MARZO 2013

Gentili clienti,
in un'ottica di continua ricerca e miglioramento dei nostri prodotti abbiamo realizzato un nuovo montante progettato pensando alle esigenze dei nostri clienti che utilizzano il nostro modello 080.

Il codice del **nuovo profilo montante** è lo **080.0007**.

Kit minuteria fissaggio scatola al montante 080 Cod. 001.0521.00
Kit small parts for fixing case to 080 upright

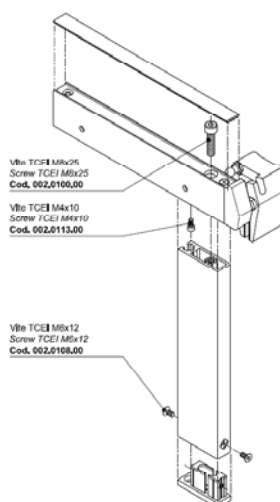
Il nuovo montante prevede il fissaggio della scatola portapistone, direttamente al profilo, realizzando su questo una filettatura M8 in corrispondenza di un foro appositamente calibrato e già previsto nell'estrusione del profilo.

Questo permette di eliminare il tirante attualmente utilizzato (codice 005.0233.00) e avere un prodotto esteticamente migliore.

Il codice del **nuovo kit di minuteria per il fissaggio della scatola al montante** è lo **001.0521.00**.

Kit piede montante anteriore 080.0007 compl. Cod. 080.2318
Kit complete plate for 080.0007 front upright

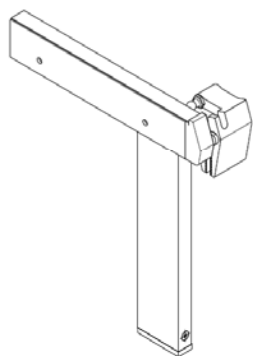
Nel contempo abbiamo realizzato un nuovo piede per il fissaggio del montante al banco o piano di lavoro.

Questo nuovo piede è realizzato in fusione da stampo, cosa che ci ha permesso di ridurre il suo prezzo di vendita, il tutto ovviamente senza andare ad intaccare negativamente la qualità e l'estetica del prodotto.

Il codice del **nuovo kit piede, completo di minuteria di fissaggio**, è lo **080.2318**.
